PHOENIX CONTACT Deutschland GmbH · 32823 Blomberg

Marketing Geräteanschluss technik
Thorsten Grandt
15. Mai 2013
40437

Neue Schraube in der PC 35 und IPC 35...

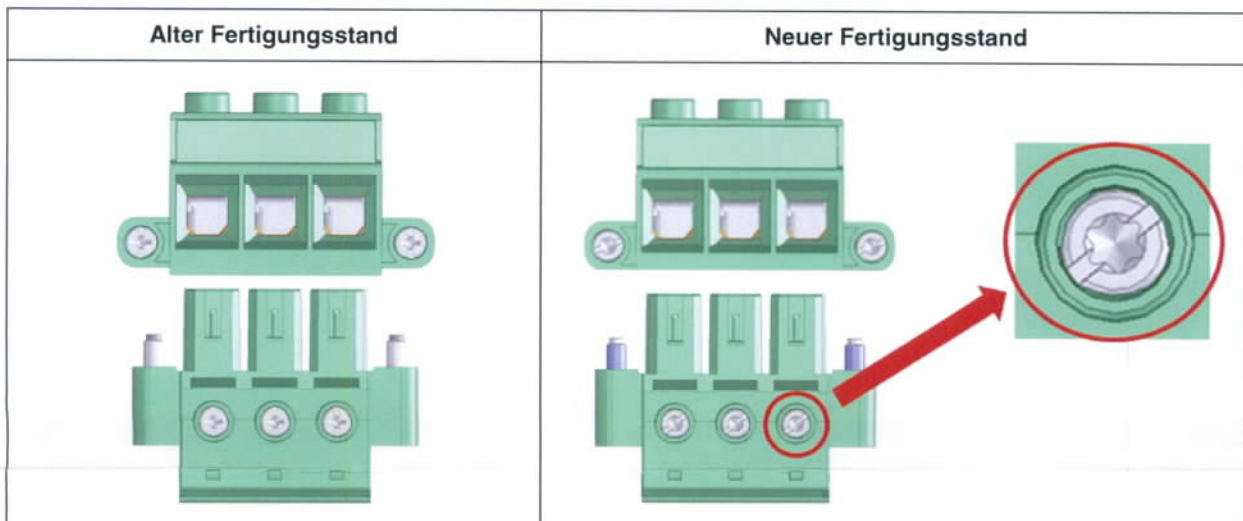
die Produktfamilie PC 35 wird von Kreuz-Schlitz-Schraube auf Torx T20 mit zusätzlichem Schlitz umgestellt. Dies gilt für die Klemmschraube und die Flanschschraube. Dadurch wird das Aufbringen des Drehmoments erleichtert. Die technischen Eigenschaften sowie das Drehmoment bleiben gleich.

Die neue Ausführung wird voraussichtlich ab 15.11.2013 ausgeliefert.
